東通原子力発電所1号炉審査資料	
資料番号	A1-CA-0109
提出年月日	2022年7月7日

## 東通原子力発電所 津波の評価について (コメント回答)

2022年7月7日  
東北電力株式会社

## 審査会合におけるコメント

#### 【補機冷却海水系取水設備(断面図)(概要)】

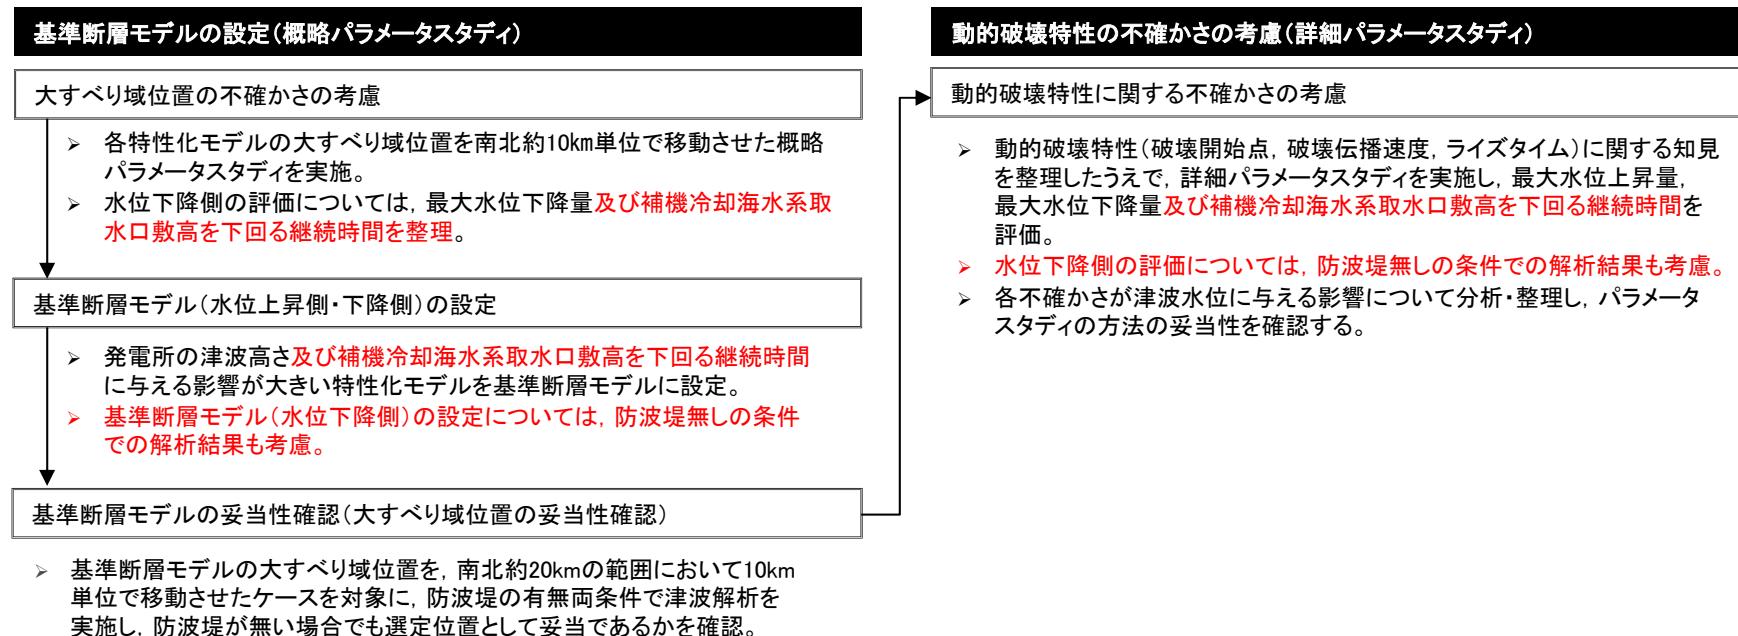
No.	コメント時期	コメント内容
S213	2022年1月28日 第1027回審査会合	水位下降側評価決定ケースの選定について、最大水位下降量を示す波源と補機冷却海水系取水口敷高を下回る時間が最長となる波源は同一にならない場合があることを考慮し、取水口敷高を下回る時間についても整理し、説明すること。

### ■補機冷却海水系取水口敷高を下回る継続時間を踏まえた水位下降側の評価結果

- 連動型地震の基準断層モデルの設定(概略パラメータスタディ), 動的破壊特性の不確かさの考慮(詳細パラメータスタディ)について, 水位下降量に着目した整理に加え, 補機冷却海水系取水口敷高を下回る継続時間の整理を追加した。
- 水位下降側の評価は, 水位上昇側の評価と比較して防波堤の有無の影響が大きいことを踏まえ, 防波堤無しの条件での解析結果も考慮のうえ, 基準断層モデル及び詳細パラメータスタディの決定ケース(波源)を評価した。
- 検討の結果, 水位下降量に着目した波源と, 補機冷却海水系取水口敷高を下回る継続時間に着目した波源は同一であることを確認した。
